改善箇所説明図

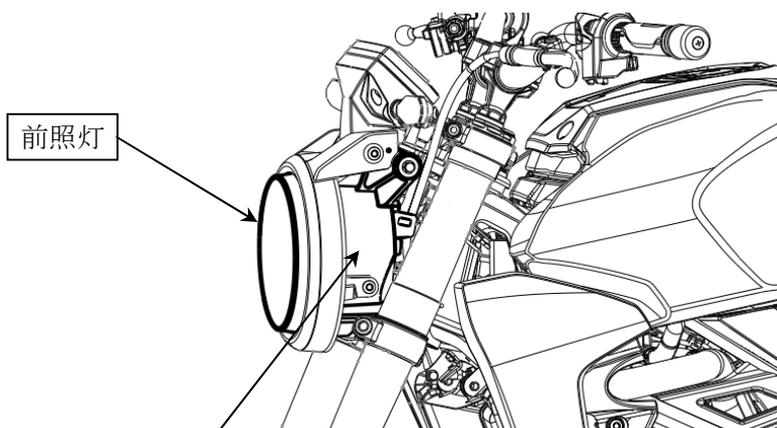
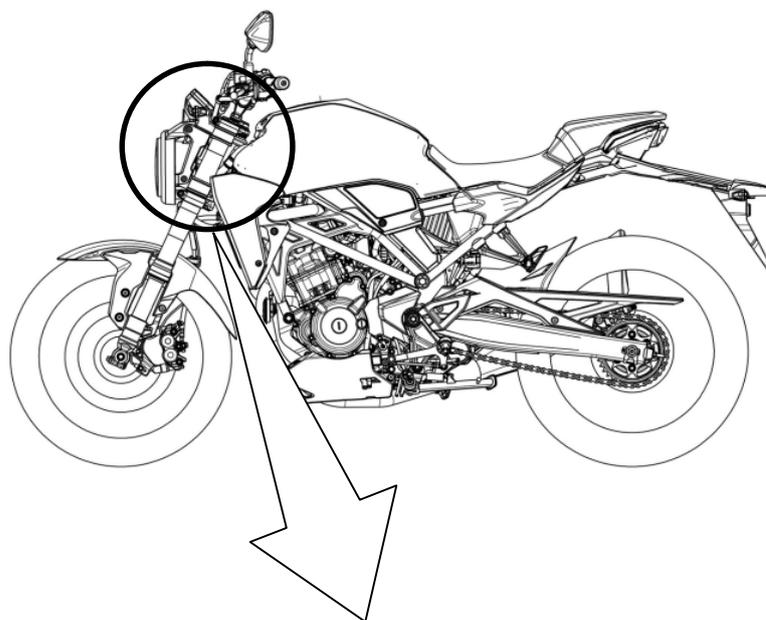
基準不適合発生箇所

前照灯において、回路基板間を接続する配線の配索が不適切なため、当該配線が周辺部品と干渉しているものがある。そのため、走行中の振動により基板へ接続している芯線が断線して前照灯がちらつき、最悪の場合、前照灯が不灯となるおそれがある。

改善の内容

全車両、前照灯を対策品と交換する。なお、部品の準備に時間を要することから、不具合内容を周知し、準備でき次第、改めて連絡する。
